**AVIS RELATIF À LA PROTECTION
CONTRE LES EVENTUELS EFFETS NOCIFS ET NUISANCES
PROVOQUÉS PAR LES RAYONNEMENTS NON IONISANTS
GÉNÉRÉS PAR DES ANTENNES ÉMETTRICES STATIONNAIRES**

Commune : TROIS-PONTS - Exploitant : CITYMESH

Référence exploitant : LG05158_A

Rapport n° 1184 / 2025

Figure 1 : Vue en plan des lieux de séjour et des points de contrôle

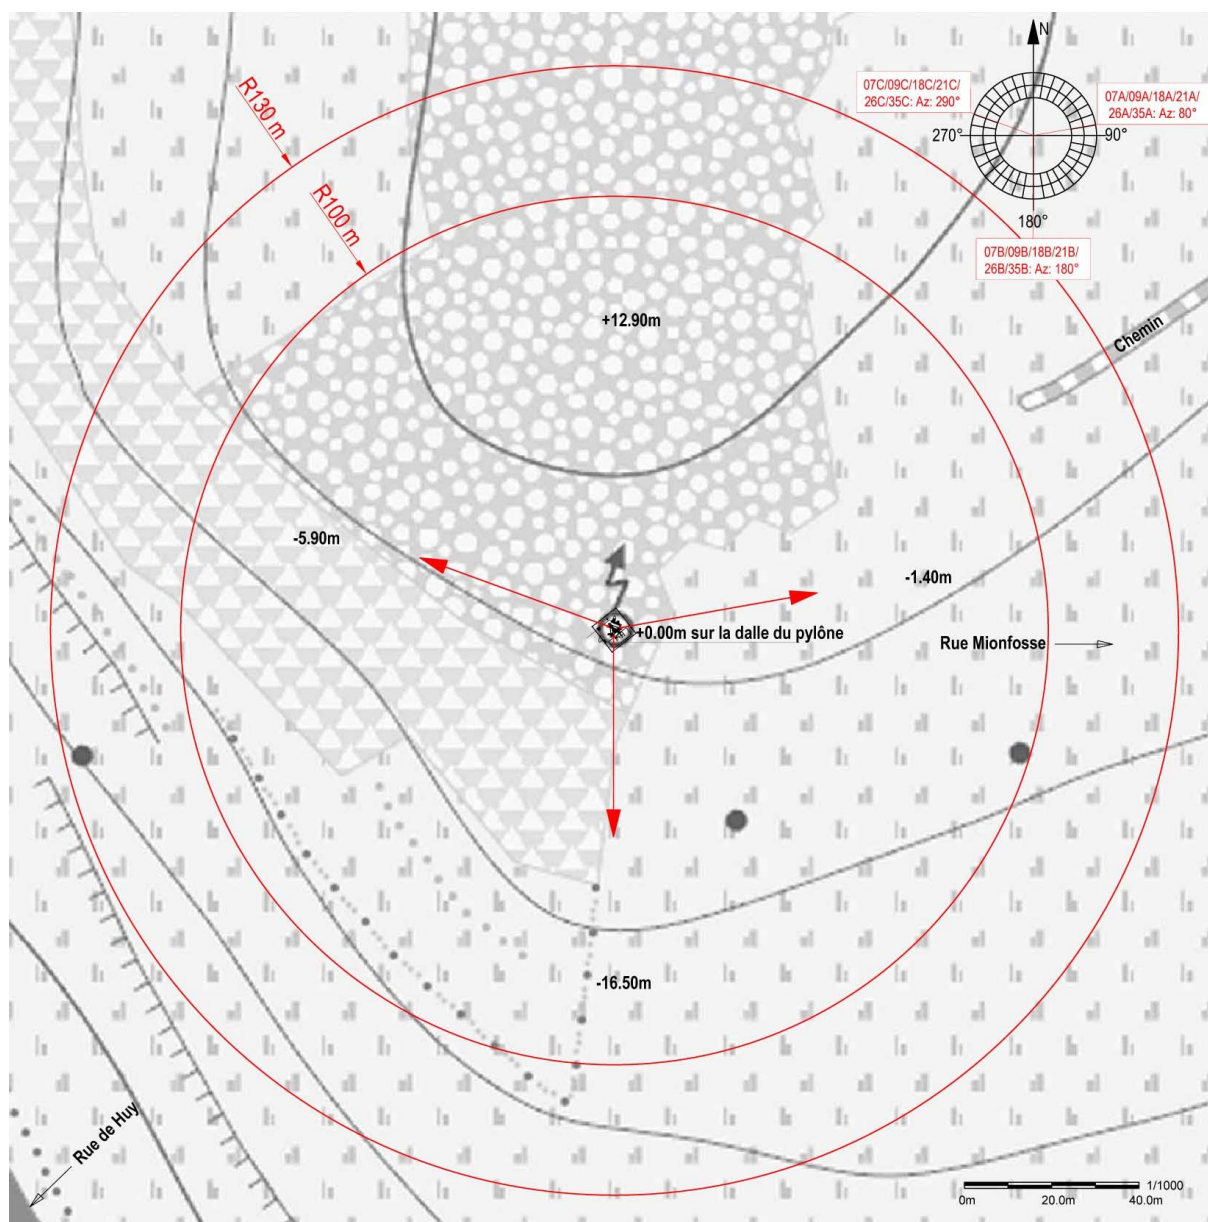
N° point de contrôle	LS	Atténuation (dB)	Indice d'exposition relatif à la limite par installation IE_i
Aucun lieu de séjour ne se trouve dans la zone où la limite d'immission pourrait être atteinte

En ce qui concerne les antennes de l'installation mentionnées dans le tableau 1, la distance maximale à laquelle la limite pourrait être atteinte, à l'extérieur, est égale à 102,9 m. S'il n'y a pas de LS à une distance inférieure, les antennes respectent forcément la limite d'immission.

Dans le cas des LS situés à l'intérieur des bâtiments, une atténuation d'obstacle est prise en compte et il en résulte que la distance maximale à laquelle la limite pourrait être atteinte se réduit à 73,3 m.

Figure 2 : Vue en plan des installations d'antennes dans un rayon de 300 mètres autour de l'installation faisant l'objet de la demande d'avis

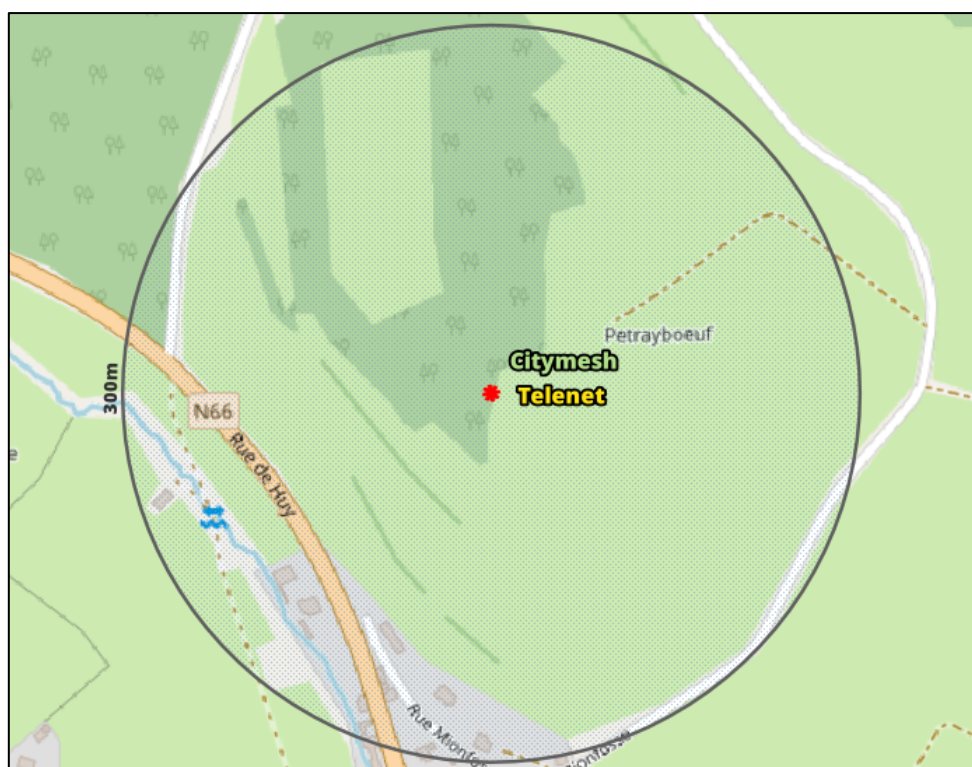
Compte tenu des considérations ci-dessus, il apparaît que l'intensité du rayonnement électromagnétique généré, dans les lieux de séjour situés dans un rayon de 300 mètres autour de l'installation référencée dans le paragraphe 2, par l'ensemble des antennes émettrices stationnaires de l'ensemble des exploitants du même site d'antennes émettrices stationnaires respecte la limite fixée à l'article 4, § 2 du décret.
